Oggetto: **Istanza per il rilascio del provvedimento di VIA-VI nell'ambito del Provvedimento autorizzatorio unico regionale ex art. 27bis D.lgs.152/2006 e ss.mm.ii. relativamente al "Progetto per la realizzazione di un impianto per la produzione di energia elettrica da fonte eolica, ai sensi del Dlgs n. 387 del 2003, composto da n° 6 aerogeneratori, per una potenza di 30 MW, sito nel comune di Morcone (BN)" –**
Proponente: Cogein Energy S.r.l.
CUP 9861– Rilascio sentito

RELAZIONE ISTRUTTORIA

Oggetto: CUP 9861 - Istanza per il rilascio del provvedimento di VIA-VI nell'ambito del Provvedimento autorizzatorio unico regionale ex art. 27bis D.lgs.152/2006 e ss.mm.ii. relativamente al "Progetto per la realizzazione di un impianto per la produzione di energia elettrica da fonte eolica, ai sensi del Dlgs n. 387 del 2003, composto da n° 6 aerogeneratori, per una potenza di 30 MW, sito nel comune di Morcone (BN)" – Proponente Cogein Energy S.r.l.- Comunicazione ai sensi dell'art. 27 bis comma 4 del D.Lgs. n. 152/2006 e ss.mm.ii.

Siti Natura 2000 e area di influenza (scala 1:100.000)

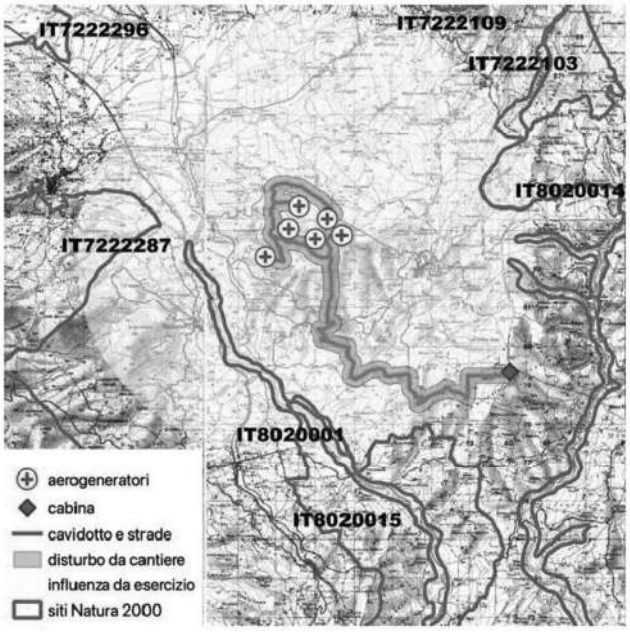
CHE Le opere progettate non ricadono all'interno di nessun sito Natura 2000. Lo stesso si verifica per l'area di influenza da cantiere che non comprende alcun sito Natura 2000. **Viceversa, l'area di influenza da collisioni comprende diversi siti Natura 2000** di competenza gestionale della scrivente UOD 50 06 07, sebbene alcuni solo marginalmente, elencati nella tabella seguente.:

Impianti eolici già esistenti e in progetto nel raggio di 5 km intorno all'area di intervento (scala 1:100.000)

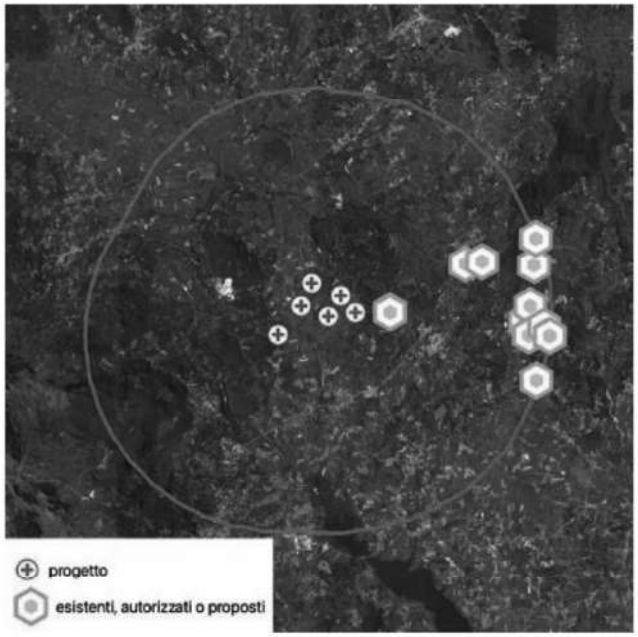
CHE ***Nell'area di 5 km di raggio sono presenti altri 12 impianti esistenti, autorizzati o in progetto, pari ad una densità di 0,15 impianti/km2.***
